GREEN SECTION RFEG

SALOBRE GOLF RESORT

Noviembre, 2013

INFORME SITUACIÓN DE SALOBRE GOLF RESORT.

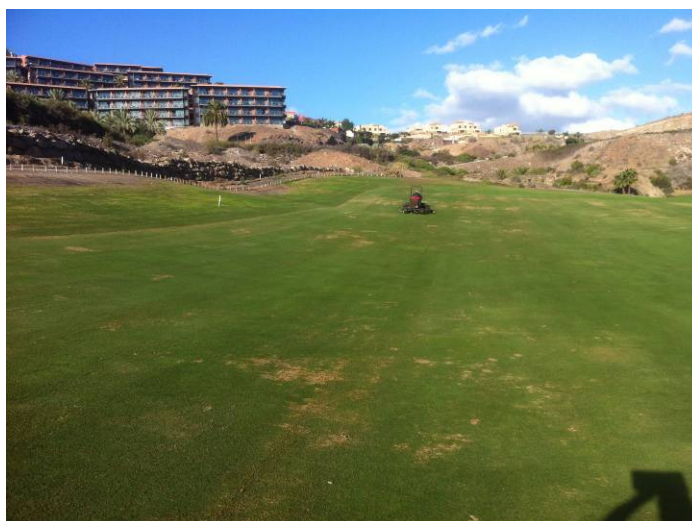
Tal y como hemos podido comprobar, el sistema de riego es totalmente deficitario. Los aspersores carecen de la triangulación necesaria para su óptimo funcionamiento. De ahí que el solape entre ellos sea incorrecto, por lo que la distribución del agua sobre la zona de juego no es homogénea y produce encharcamientos en algunas zonas y secas en otras. Los bunkers se ven afectados por el diseño, así como la cobertura de greens, ya que sus aspersores están triangulados conforme al diseño de la calle y no al revés (como debería ser).

Otro punto desfavorable para el funcionamiento del sistema es la ausencia de filtro. Esto produce que la suciedad que hay en el agua se acumule en la entrada de los aspersores y produzca malfuncionamiento de los mismos al atascarlos, siendo necesario desmontarlos con el consiguiente gasto en mano de obra.
